RADDOPPIO LINEA FERROVIARIA ORTE-FALCONARA
TRATTA PM228-ALBACINA

ID 9096 – RELAZIONE DI OTTEMPERANZA

2. VERIFICA DI OTTEMPERANZA PRESCRIZIONI MIC

Figura 4 - Tratto iniziale NV07 in rosso (nel riquadro giallo) viene eliminato e rimane solo il sedime esistente.

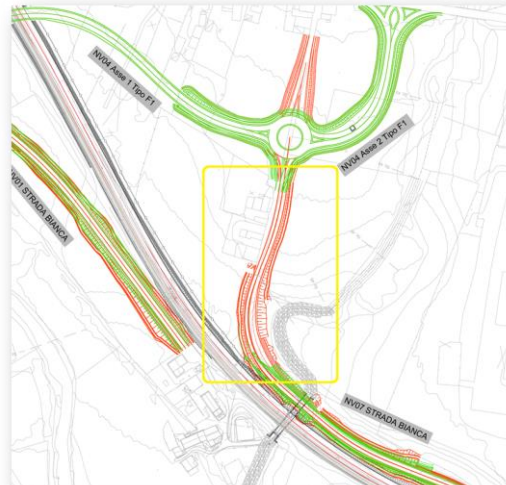
Per quanto riguarda le opere viarie complementari ed i tratti stradali di nuova realizzazione, con particolare riferimento all'adeguamento stradale provvisorio/definitivo NV01 in prossimità del nucleo storico Molino Vatria, dovranno essere adottate specifiche soluzioni progettuali finalizzate al miglior inserimento ed alla minimizzazione dell'impatto della nuova viabilità con il contesto paesaggistico tutelato. La soluzione definitiva/esecutiva di progetto, corredata da tavole grafiche (sezioni e dettagli tecnici) in scale di rappresentazione adeguate e fotoinserti realistici, ravvicinati e particolarmente rappresentativi, dovrà essere trasmessa alla Soprintendenza ABAP che, in ottemperanza alla presente prescrizione, potrà fornire ulteriori indicazioni. In riferimento alle interferenze con le aree naturali, le fasce ripariali e gli esemplari isolati di alberi ad alto fusto, andranno previste le necessarie mitigazioni (aggiustamenti e/o spostamenti di tracciato) o compensazioni.

- per il tratto iniziale del ramo NV07 non si prevedono interventi sfruttando il sedime esistente:

Figura 13 Tombino ferroviario nel riquadro arancione non verrà demolito, si demolirà il tombino stradale nel riquadro celeste

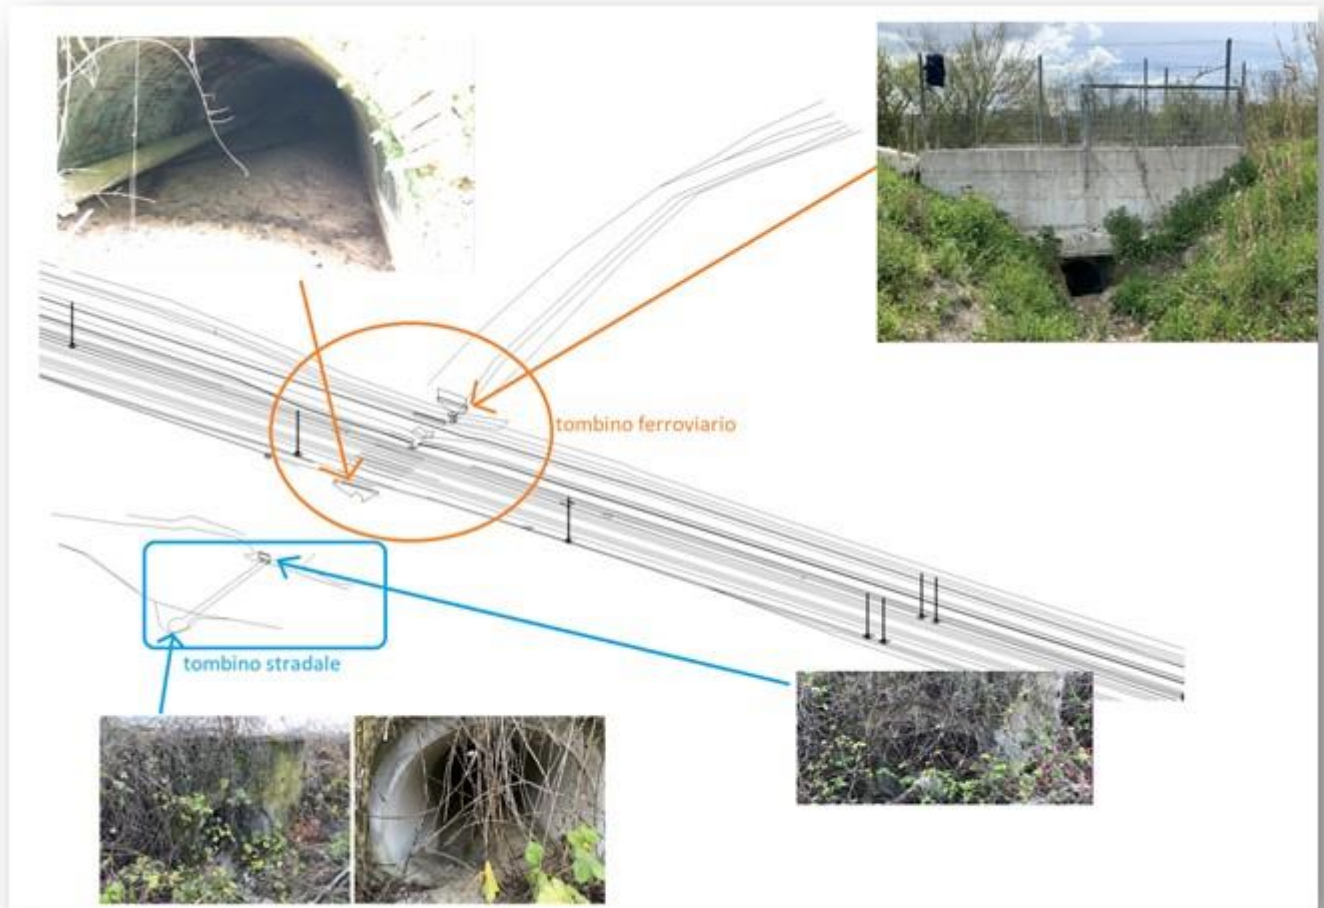
Per il manufatto "Tombino S1 Km 04850" che risulta tutelato "de iure", andranno previsti esclusivamente interventi manutentivi tendenti alla sua conservazione, per i quali andrà presentata richiesta di autorizzazione ai lavori ai sensi degli art. 21 e 22 del D. Lgs. 42/2004, corredata di idonea documentazione progettuale. Qualora in fase di progettazione definitiva/esecutiva, viceversa, fosse necessaria la demolizione parziale o integrale del citato manufatto, come anche di altri manufatti successivamente individuati, dovrà essere preventivamente presentata istanza per l'espletamento della Verifica dell'interesse Culturale ai sensi dell'art. 12 del D. Lgs. 42/2004. La Soprintendenza territorialmente competente si riserva la possibilità di valutare interesse artistico, individuati dalla società RFI, interessati direttamente o indirettamente dal tracciato ferroviario e dalle opere infrastrutturali ad esso correlate.

Il manufatto "Tombino S1 Km 04850" ferroviario è stato erroneamente indicato nella relazione "Manufatti per i quali necessita acquisire l'autorizzazione ai sensi dell'art. 21 del D.Lgs. 42/2004". Difatti il tombino ferroviario (vedasi immagine seguente) non verrà demolito e non sarà oggetto di interventi. Il tombino che verrà demolito è il tombino stradale non di proprietà RFI, ma di ANAS.

Ad ogni modo si precisa che il tombino stradale risulta non avere le caratteristiche storiche e architettoniche necessarie per avviare una VIC in quanto risulta essere in calcestruzzo prefabbricato e pertanto non ha più di 70 anni.

Figura 15 Stralcio della Planimetria delle aree di cantiere e della relativa viabilità di accesso - IR0000R53P5CA0000001B

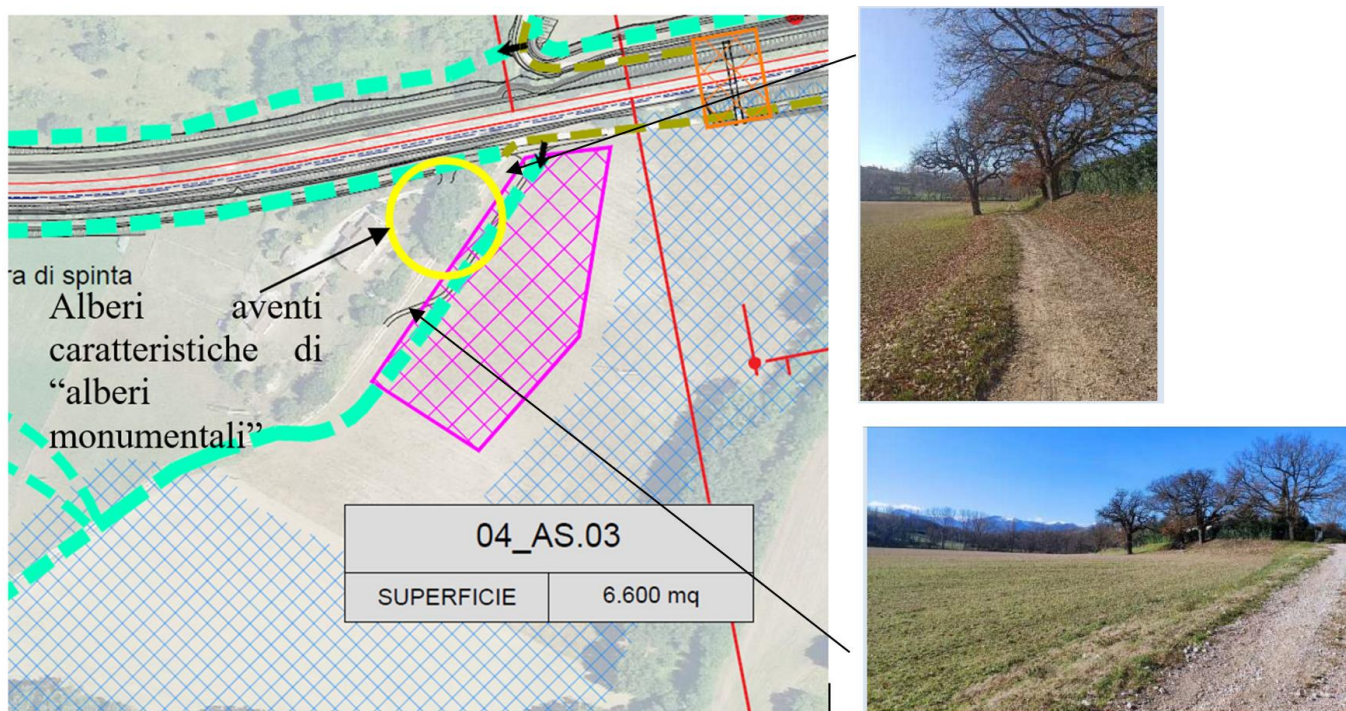
Dovranno essere minimizzate le interferenze delle piste provvisorie e aree di cantiere con le superfici naturali e con le essenze arboree isolate, specialmente quelle aventi caratteristiche di “alberi monumentali” ai sensi del D.M. 23/10/2014. Le aree temporanee di cantiere e la viabilità provvisoria dovranno essere realizzate con rispetto delle zone di insediamento, limitando il taglio della vegetazione e delle essenze arboree allo stretto indispensabile, prevedendo ove possibile i necessari adeguamenti e aggiustamenti di tracciato, il ripristino a fine lavori del profilo originario dei suoli, la rimozione di manufatti provvisori non più necessari, il ripristino del manto di copertura vegetazionale ante opera e la piantumazione compensativa di nuove essenze. Le piste di cantiere, se possibile, non dovranno essere asfaltate. Al termine dei lavori andranno riportate allo stato ante operam, se non necessarie alla viabilità locale, o comunque dimensionate al reale flusso di traffico.

In merito all’interferenza con gli alberi, nelle integrazioni trasmesse al MASE con nota prot. RFI-NEMI.DIN.DIC.RPA0011P20230000118 del 28.03.2023, sia l’area di stoccaggio “04_AS.03” sia la viabilità di cantiere sono state rimodulate al fine di evitare l’interessamento della fascia arborea in questione (vedi elaborato IR0000R53P5CA0000001B allegato).
